Mission régionale d'autorité environnementale

**Avis délibéré en date du 19 septembre 2019
de la Mission régionale d'autorité environnementale d'Île-de-France
sur le projet de centre de traitement biologique de terres polluées,
porté par la société ENVIRO-CONSEIL ET TRAVAUX à La Courneuve (93)**

Illustration 1: Plan de situation

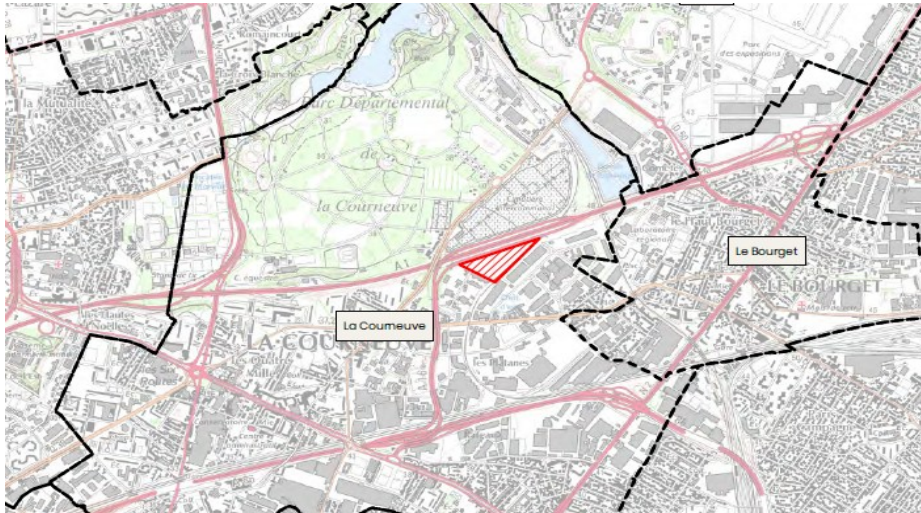
Il ne mentionne pas les servitudes ferroviaires (distances d'implantation de construction, d'excavation, écoulement des eaux).

Illustration 3: Plan du trafic routier

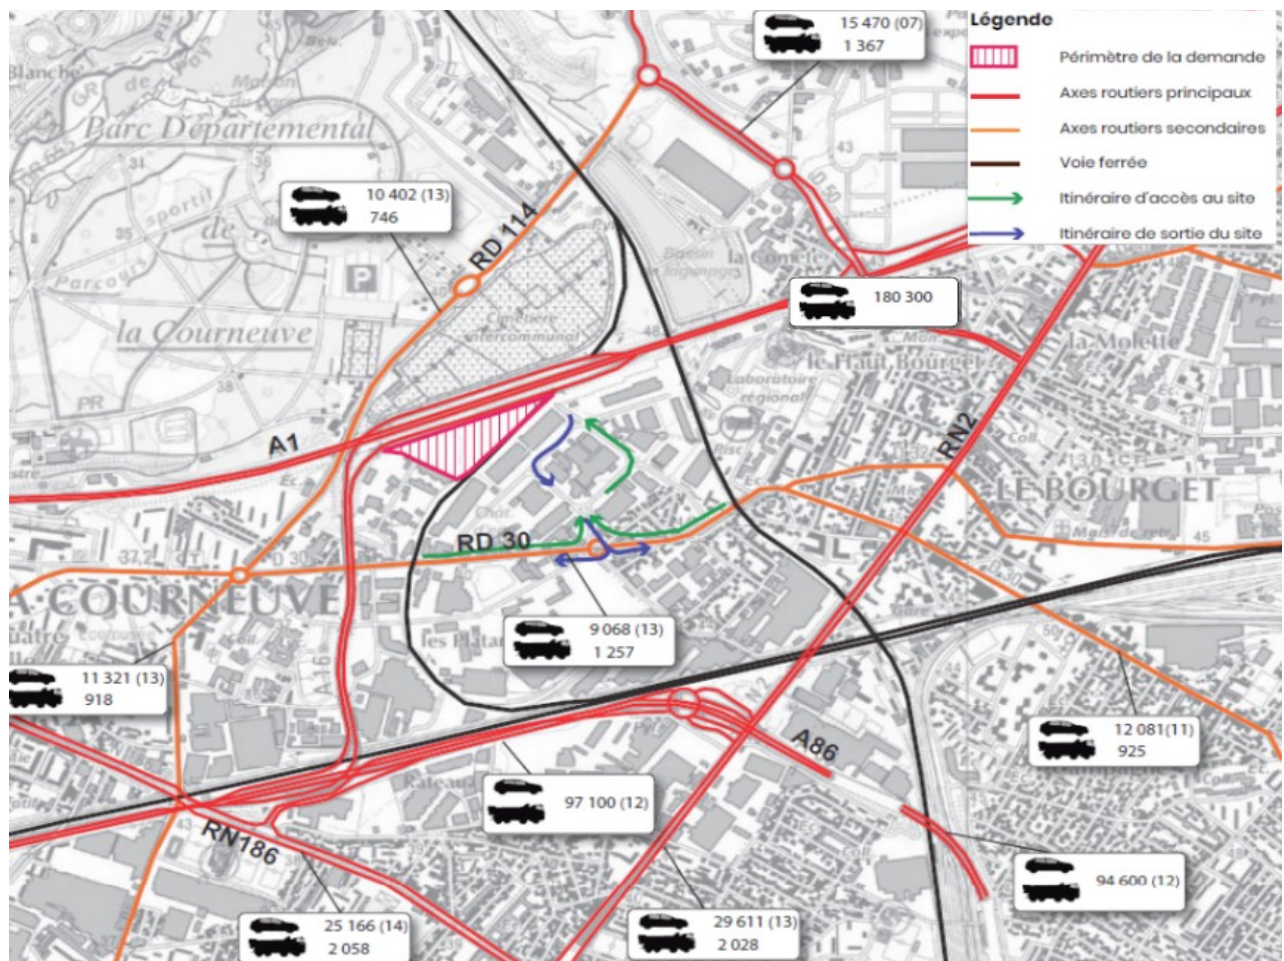
Le dossier ne présente pas d'étude de l'approvisionnement et l'évacuation des terres dépolluées par la voie ferroviaire bien qu'il soit situé à proximité d'une voie ferrée abandonnée. Le site se situe à proximité d'un réseau routier important.
